Deiliskipulagsbreyting á Skúlagötusvæði - Vegna Hverfisgötu 73

HVERFISGATA 73 MHL 02
101 REYKJAVÍK

TEIKNING
DEILISKIPULAGSBREYTING

TEIKNING NR.
15-01

TILLAGA AF DEILISKIPULAGSBREYTINGU - 1:500

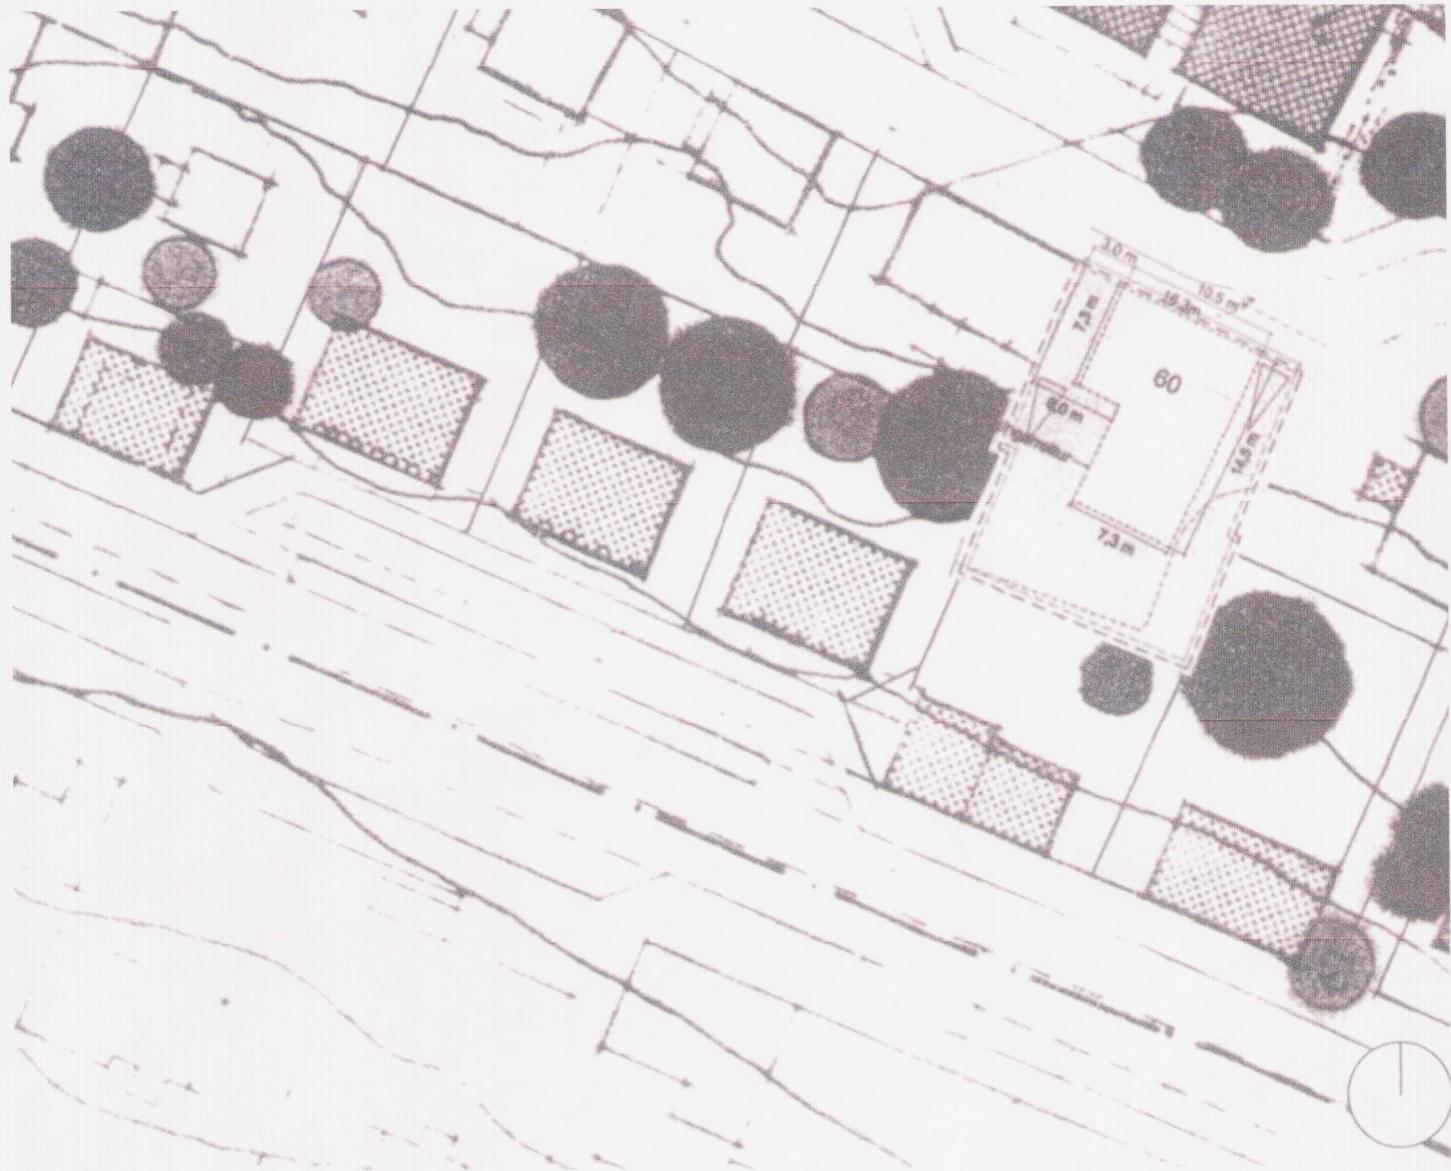
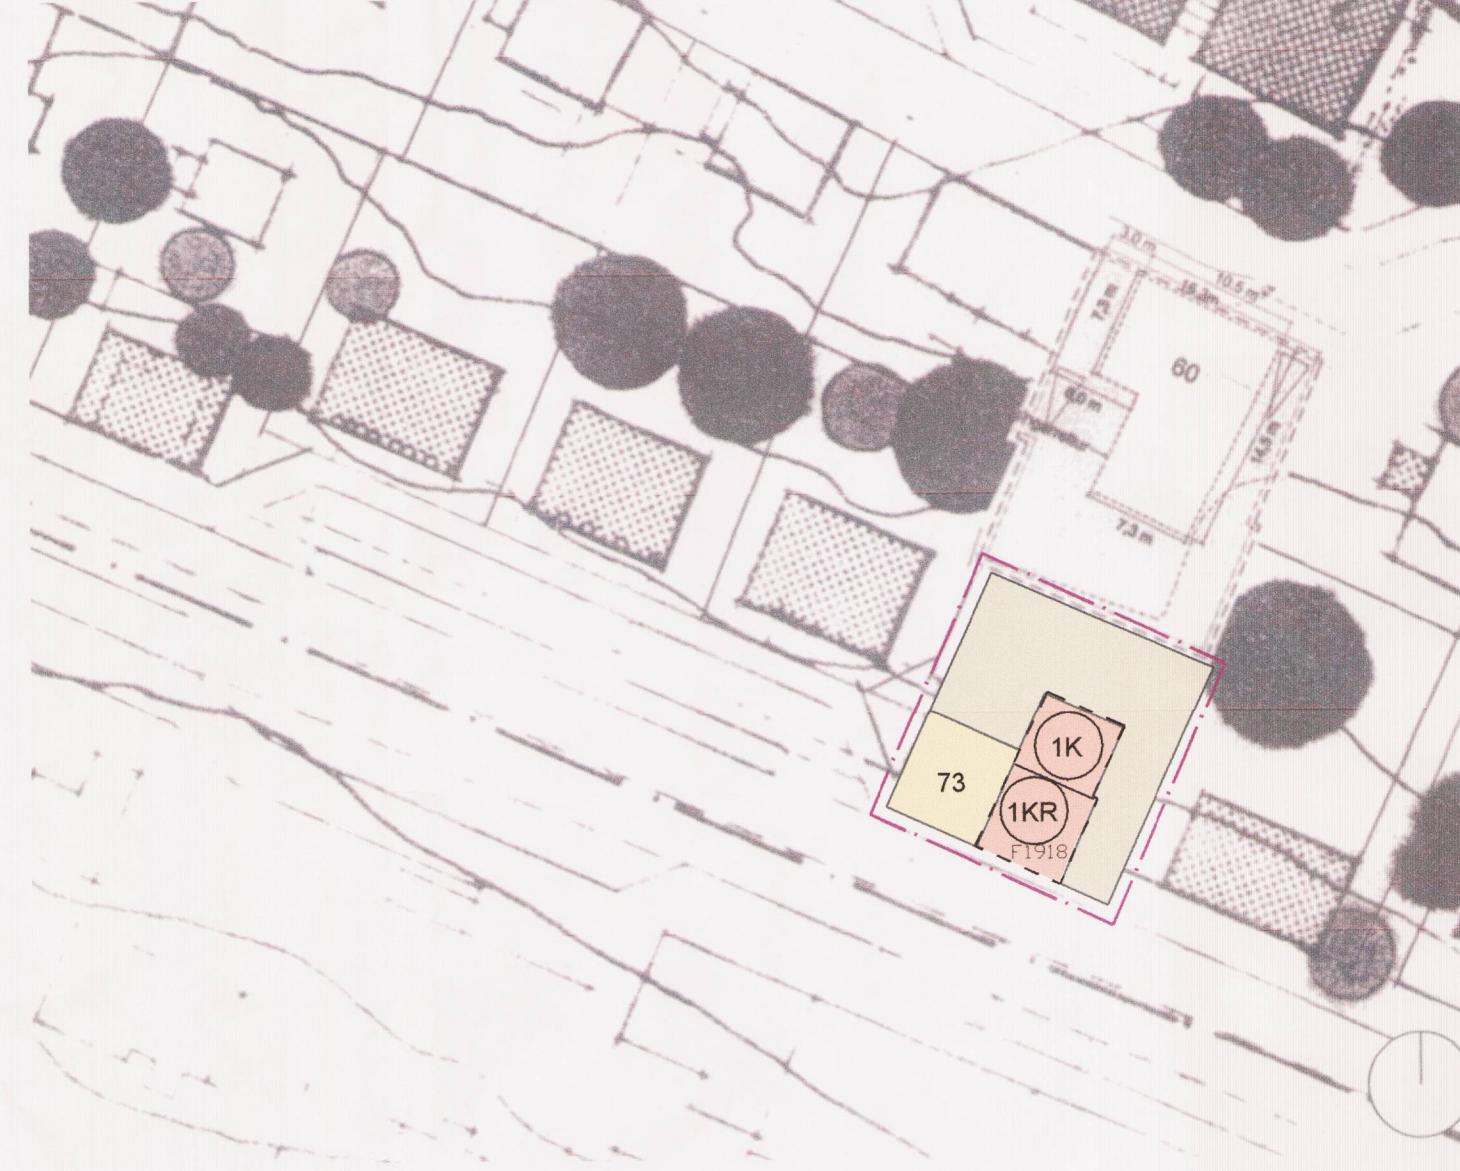
Gert er ráð fyrir að hækka þakhæð timburhússins og byggja á þá kvisti í samræmi við aldur og byggingarstíl þess. Einnig er gert ráð fyrir að byggja tvílyfta viðbyggingu til norðurs og færa inngang á austurgafi hússins.

Heimilt er að hækka húsið með því að portbyggja rishæð með allt að 90 sm. háu porti (veggæð yfir porti) og einnig er heimilt að byggja kvist á þak báðum megin. Við hækkun og breytingar á þaki skal horfa til þess að hlutföllum í húsinu sé ekki raskað og skal upprunalegu formi þaksins haldið óbreyttu.

Á suðurhlíð þaks er heimilt að byggja kvist með risþaki (sjá skýringarmynd). Kvisturinn skal vera á miðju þaklengdar og breidd hans má vera allt að 1/3 af þaklengd hússins. Á norðurhlíð má byggja einhalla kvist eða kvist með risi. Fjarlægð hans frá austurgafi þarf að vera a.m.k. 100sm. Kvistir mega ekki ná upp í mænisás, enda þarf að vera hægt að ganga frá mænisási. Nota skal sama þakfni og var upphaflega á þakinu fyrir. Ekki e heimilt að vera með bykkja þakkanta, en frágangur þeirra skal vera í samræmi við hefðbundin þakfrágang á eldri timburhúsum.

Heimil er að byggja allt að 25 m² viðbyggingu við húsið innan byggingarreits til norðurs og skal við hönnun og byggingu hennar taka til lit til gerðar og byggingarstíls hússins, þar sem hlutföll, gluggar, svalir, svalahandrið og efnisval taki mið af upphaflega húsinu og falli vel að því. Heimilt er að vera með þaksvalir á hluta viðbyggingsar. Kvistir og þaksvalir mega ekki bera hús ofurlíði og raska rikjandi hlutföllum. Leita þarf umsagnar Minjastofnunar um breytingarnar. Husið er íbúðarhús.

Byggingarmagn á lóð eftir breytingar: mhl 01 103,9 m²
mhl 02 160,0 m² max
Samtals 263,9 m² max NHL 1,0
